改善箇所説明図

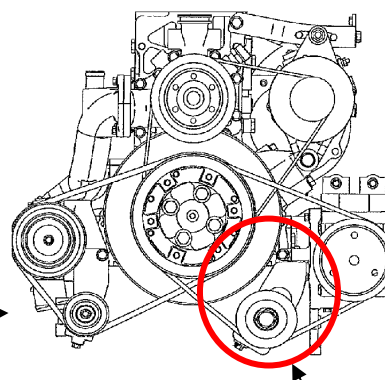
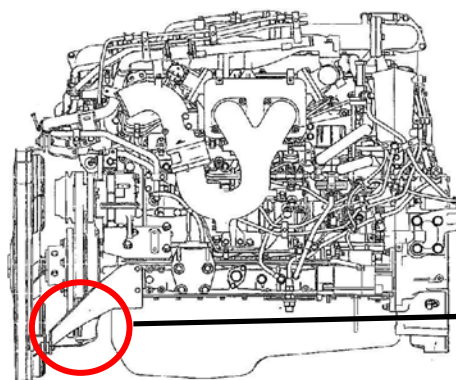
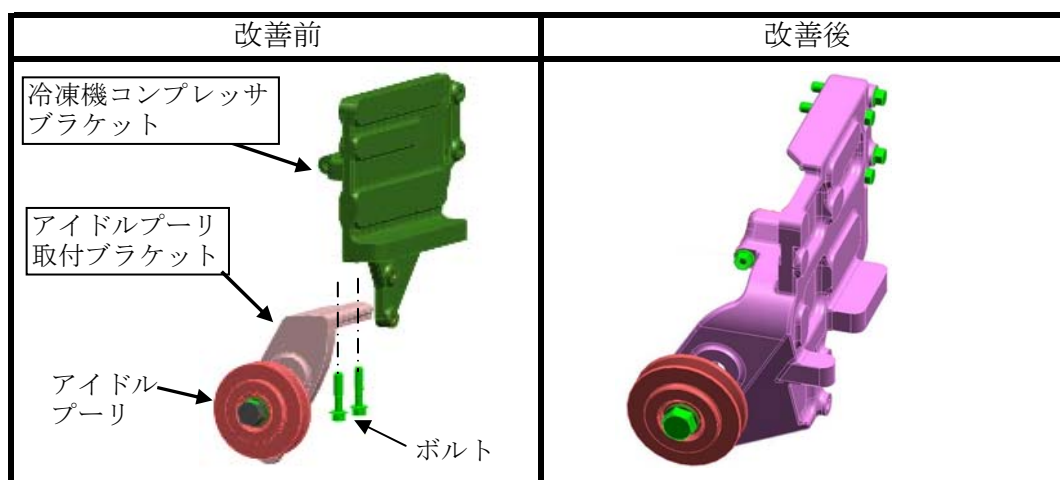
基準不適合発生箇所

冷凍車架装を行う車両の原動機において、冷凍機コンプレッサ駆動ベルト用のアイドルプーリ取付ブラケットの取付強度が不十分なため、ベルト張力及びコンプレッサ駆動力等により、当該ブラケットと冷凍機コンプレッサブラケットの合わせ面が摩耗するものがある。そのため、そのままの状態で使用を続けると、当該ブラケット取付ボルトが折損し、最悪の場合、プーリ及びブラケットが脱落し、他の交通の妨げとなるおそれがある。

改善の内容：

全車両、アイドルプーリ取付ブラケット及び冷凍機コンプレッサブラケットを対策品と交換する。

識別：助手席ドアストライカ付近に青色シールを貼付する。
